## Kohtla vald Uuesilla ja Mäepõllu kinnistute detailplaneeringud – heitveekäitluse lahendamise eksperthinnang

Töö nr. 1011/08

14.10.2008

Joonis 1. Geoloogilise uuringu puuraukude asukoha skeem

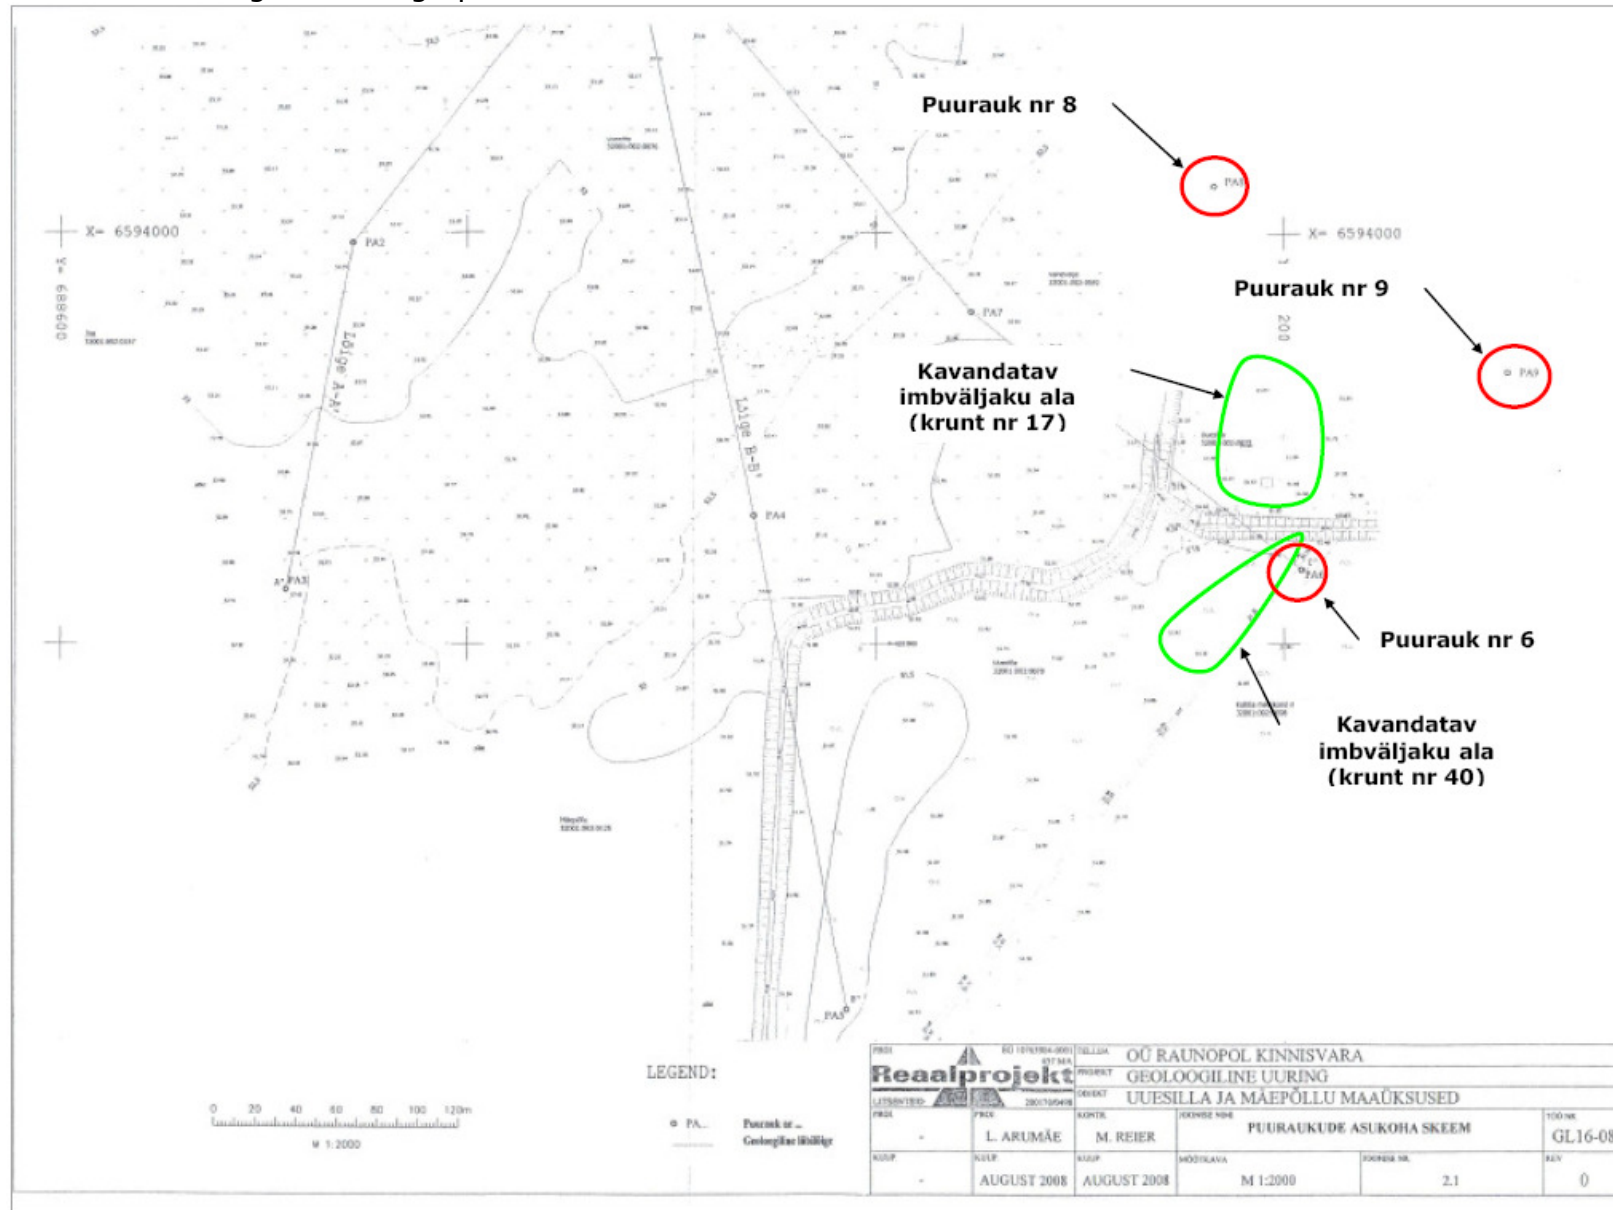
Imbväljakute võimaliku asukohana on välja pakutud Uuesilla kinnistul krundid nr 40 ja nr 17. Lähimad puuraugud on PA 6, PA 8 ja PA 9. Puuraugu nr 6 läbilõikes on maapinnalt esimene mullahorisont paksusega 40 cm. Sellele järgneb 190 cm paksune raske tolme liivasavi kiht, mille all lasub aluspõhjaline lubjakivi. Puuraukude nr 8 ja nr 9 ülemise kihi moodustab sarnaselt puuraugule nr 6 mullakiht, mille paksus on mõlemal juhul 40 cm. PA 8 järgneb sellele 20 cm paksune peenliiva kiht, mida ei esinenud kogu uuringualal üheski teises puuraugu läbilõikes. Mõlemas puuraugus on järgnevad tolme savi (vastavalt 160 cm ja 90 cm) ning paekiviklibuse pinnase kiht (10 cm ja 50 cm). Paekiviklibuse pinnase kihile järgneb aluspõhja lubjakivi kiht.

Võimalikes imbväljakute asukohtades on tegemist raske tolme liivsaviga ja tolme saviga, mille filtratsioonimoodul on oluliselt väiksem liivasema pinnase omast. Geoloogilise uuringu käigus võeti ka kaks pinnaseproovi – üks raskest tolmsast liivsavist ja teine tolmsast savist. Lõimisanalüüsi põhjal ja ka plastsusarvu järgi on tegemist pigem savikate pinnastega, mille filtratsioonimoodul on oluliselt väiksem liivase pinnase omast. See viitab imbväljaku rajamiseks suhteliselt ebasoodsatele pinnaseomadustele.

Planeeringualal on imbväljakute rajamiseks ette nähtud kaks ala kogupindalaga ca 3900 m<sup>2</sup> ala (sisuliselt mitmekordselt üledimensioneeritud vajadus). Lähtudes imbväljaku alal valitsevatest suhteliselt ebasoodsatest pinnaseomadustest oleks imbväljaku jaoks vajaliku ala pindala lähedane maksimaalsele vajalikule pindalale (ligikaudu 1500 – 2000 m<sup>2</sup>). Sellisel juhul piisab imbväljaku rajamiseks esimesest asukohaalternatiivist Uuesilla kinnistu (32001:002:0078) krundil nr 40. Kuna seadustes on sätestatud, et pinnasesse võib immutada maksimaalset 10m<sup>3</sup> heitvett, tuleks planeeringualale rajada kaks imbväljakut. Imbväljakute reaalseks teineteisest eraldamiseks tuleks kasutusele võtta teine asukohaalternatiiv Uuesilla kinnistu (32001:002:0077) krundil nr 17.

Soovitame imbväljaku projekteerimise faasis teostada täpsemad ehitus- ja hüdrogeoloogilised uuringud. Nende uuringutega tuleks määrata pinnase filtratsiooniomadused ning sellest tulenev vajalik imbväljakute suurus ja tehniline lahendus.

Kuna savika pinnase (liivsavi ja tolmne savi) piirkonnas on imbumise intensiivsus madal ja seetõttu tuleks rajada suhteliselt suurepindalalisi imbväljakuid, soovitame kaaluda ka võimalust savika pinnase väljakaevamist ja selle asendamist parema filtratsioonivõimega pinnastega ning seejärel väiksemapindalalise kuid tõhusa imbväljaku rajamist. Täiendavat negatiivset keskkonnamõju selline lahendus kaasa ei tooks.
